Avviso URGENTE di sicurezza **ABL90 FLEX e ABL90 FLEX PLUS** **- Rischio di ora errata e risultati potenzialmente errati**

con la presente diamo seguito alla precedente comunicazione, distribuita a marzo 2021 (si prega di consultare "Riassunto della precedente comunicazione, distribuita a marzo 2021" a pag.3/4 di questa lettera).

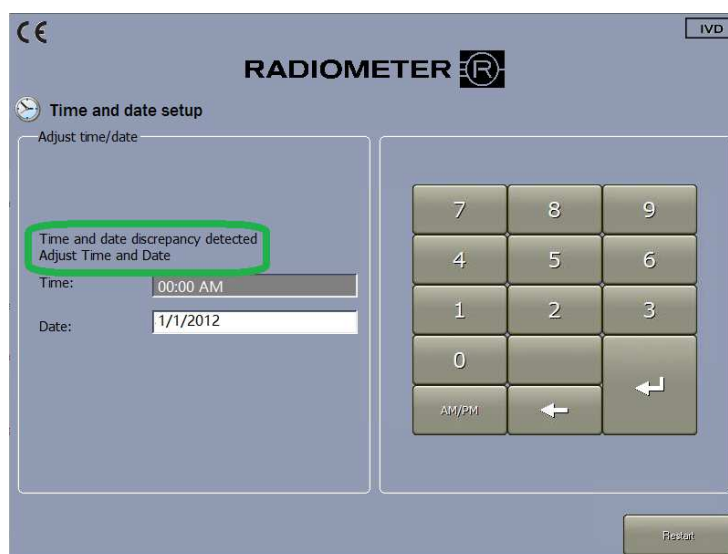
L'aggiornamento del software assicura che l'analizzatore rilevi qualsiasi discrepanza di data e ora che potrebbe apparire durante un avvio strumentale in seguito ad una interruzione improvvisa dell'alimentazione.

Quando viene rilevato, l'analizzatore:

- Reimposta la data al 1/1/2012 e l'ora alle 00:00 (o prima) ed inizia a funzionare da lì.
- Visualizza il seguente messaggio sullo schermo prima dell'avvio completo:

*Rilevata discrepanza di data e ora
Modifica l'ora e la data*

- L'operatore deve quindi regolare l'ora e la data e premere Riavvia per confermare e riavviare l'analizzatore.

Se l'analizzatore, durante l'avvio, mostra la schermata sopra riportata, regolare l'ora e la data.
